**Avis de la Mission régionale d'autorité environnementale
de la région Nouvelle-Aquitaine
relatif à un projet de ferme agrivoltaïque au lieu-dit « Capes »
à Allons (47)**

n°MRAe 2022APNA66

dossier P-2022-12483

Localisation du projet : Commune d'Allons (47)
Maître(s) d'ouvrage(s) : Société Green Lighthouse Développement (GLHD)
Avis émis à la demande de l'Autorité décisionnaire : Préfet de Lot-et-Garonne
en date du : 7 avril 2022
dans le cadre de la procédure d'autorisation : Permis de construire
l'Agence régionale de santé et le Préfet de département au titre de ses attributions dans le domaine de l'environnement ayant été consultés.

Figure n° 5 – Carte de synthèse des mesures d'évitement et de réduction, (source : étude d'impact page 182).

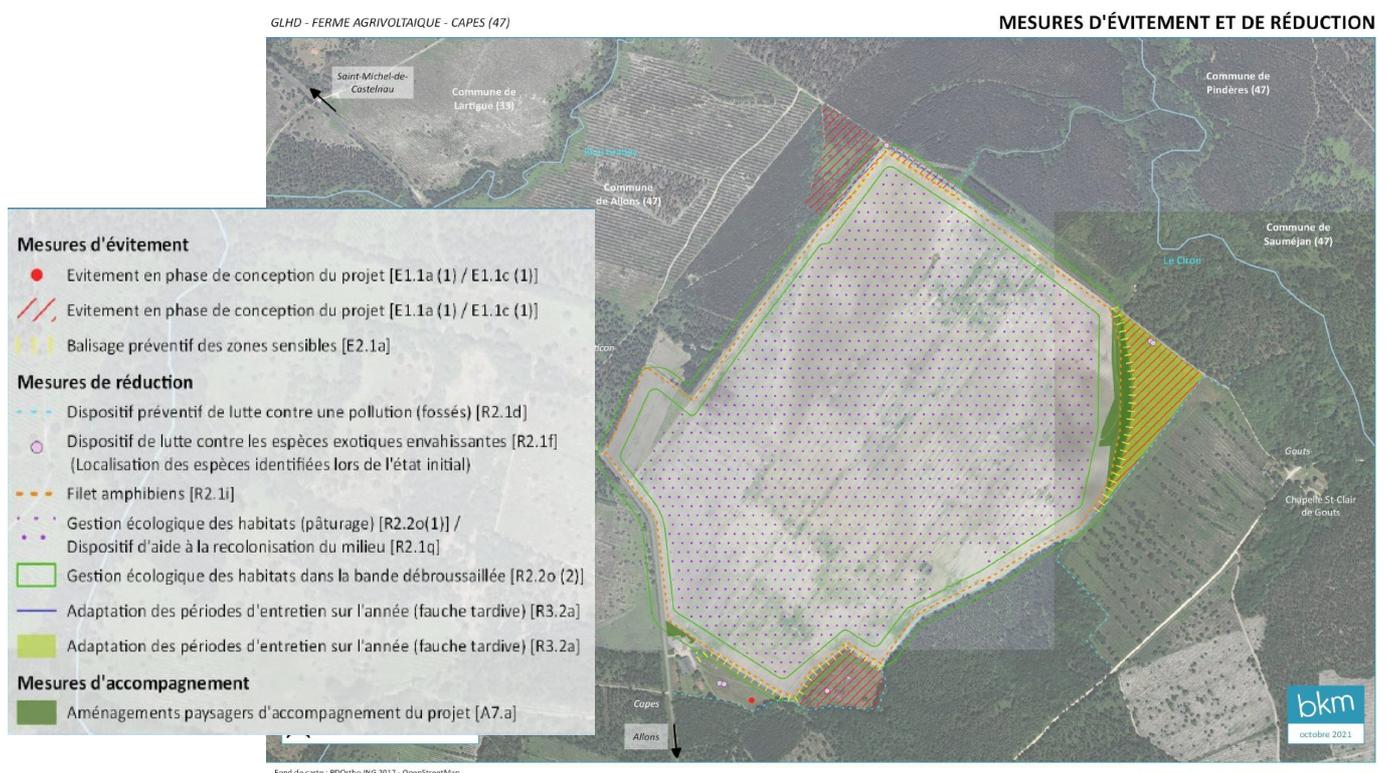
La mesure n° MN_R3.2a prévoit d'adapter les périodes de débroussaillage aux obligations de débroussaillage préconisées par la Défense de la Forêt Contre les Incendies (DFCI), et à la recherche de productivité agricole dans cette composante du projet (1^{ère} fauche possible entre septembre et octobre et seconde plutôt fin mai début juin). Une partie de la bande périmétrale consacrée aux OLD sera entretenue en zone fourragère pour le cheptel ovin (page 27).

La MRAe recommande d'explicitier dans l'étude d'impact la compatibilité, le cas échéant, entre le développement de cultures fourragères sur la bande périmétrale de mise en œuvre des OLD, et l'obligation de maintien en état débroussaillé de cette dernière.
